島根原子力発電所 2号炉

津波による損傷の防止

論点 1「防波堤が地震により損傷した場合の運用方針の妥当性，有効性」

(コメント回答)

2号炉取水槽除じん機エリア防水壁及び水密扉
嵩上げ断面イメージ図

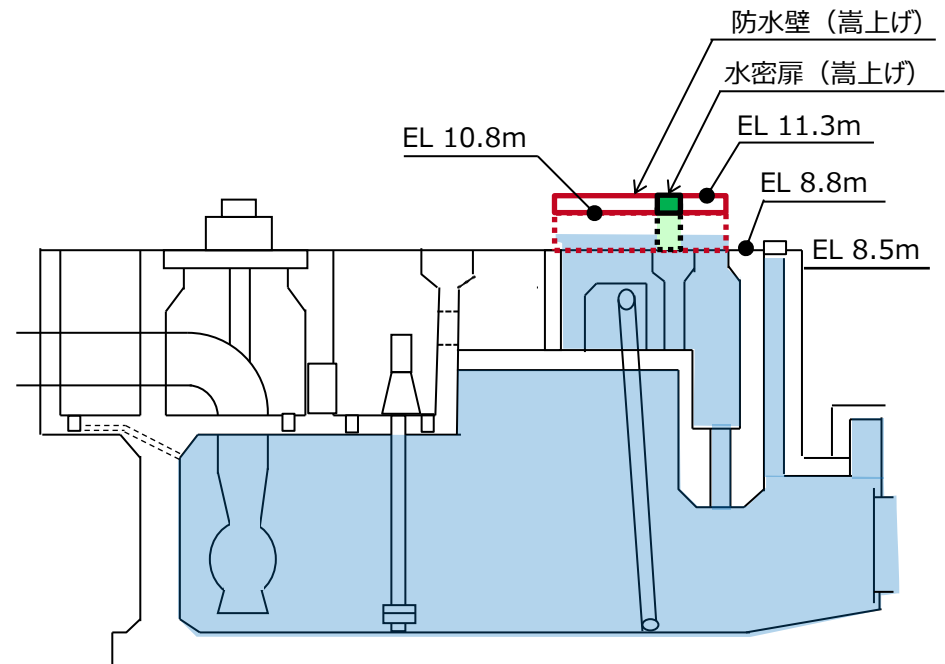
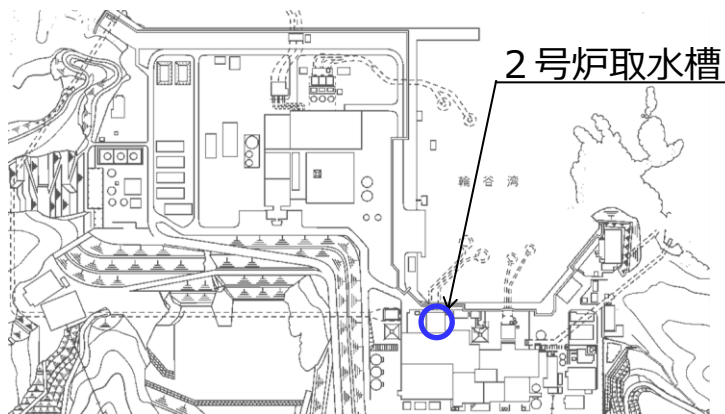
No.	審査会合日	コメント内容	回答頁
25	R元.5.21	防波堤の有無による影響を考慮した対応策の選定の考え方について、運用対応策のメリット及び設備対応策のデメリットが記載されていないため、提案する際に考えたメリット・デメリットを網羅的に提示した上で、対応策の選定の評価プロセスを説明すること。	P.4,20
26	R元.5.21	設備対応として1号炉取水槽の流路縮小工、2号炉取水槽の防水壁改造（嵩上げ）を選定していることについて、具体的な設置位置や構造仕様等の設計条件、構造成立性の見通し及び対応策の効果と悪影響を整理した上で、選定した対応策の妥当性を説明すること。	P.5～19, 27～39
48	H26.9.30 (確率論的リスク評価 (PRA))	基準津波に対する溢水防止壁の高さの妥当性について、定量的に説明すること。	P.5
80	R2.1.28 (本日回答)	流路縮小工の堰の設置位置について、漸拡ダクト縦抗部と除塵機エリア開口部の入力津波の水位低減効果を踏まえた上で、取水槽漸拡ダクト部の下流側に設置することを妥当とした根拠を説明すること。また、流路縮小工と1号炉取水槽の各部位について、基準適合上で果たすべき役割を持つ部位を明確にした上で、その部位に対する評価方針を説明すること。	P20, 34,35, 42～44
81	R2.1.28 (本日回答)	流路縮小工を評価する管路解析について、解析コードの機能概要、モデル化の考え方、入力条件等の計算条件及び水位評価方法を明確にした上で、解析結果の考察を含めて入力津波高さの低減効果が適切に評価されていることを説明すること。	P.21～26, 41
82	R2.1.28 (本日回答)	上記の流路縮小工による入力津波高さの低減効果の考察に加えて、1号炉取水槽の漸拡ダクト縦抗部に浸水防止蓋を設置する必要性がない根拠について、1号炉と2号炉取水槽の管路解析の評価を比較し、その差異を踏まえて、説明すること。	P.42～44
83	R2.1.28 (本日回答)	流路縮小工のエロージョン摩耗による健全性への影響が小さいと判断した評価について、水流に含まれる砂粒子等による影響を踏まえて説明すること。	P.30,33, 45～47

- 2号炉取水槽除じん機エリア防水壁及び水密扉の構造概要を以下に示す。
 - 2号炉取水槽除じん機エリア内の津波流入防止対策として、防水壁及び水密扉の嵩上げを実施する。
 - 防水壁及び水密扉の嵩上げにより、防波堤無しの入力津波（EL+10.60m）に対して裕度（0.64m）を考慮しても敷地への津波の流入防止が達成できることから、防水壁及び水密扉の高さをEL10.8mからEL11.3mに嵩上げする。
 - 防水壁及び水密扉は鋼構造物であり、地震荷重や津波荷重等に対して津波防護機能又は浸水防止機能を十分に保持する設計とする。
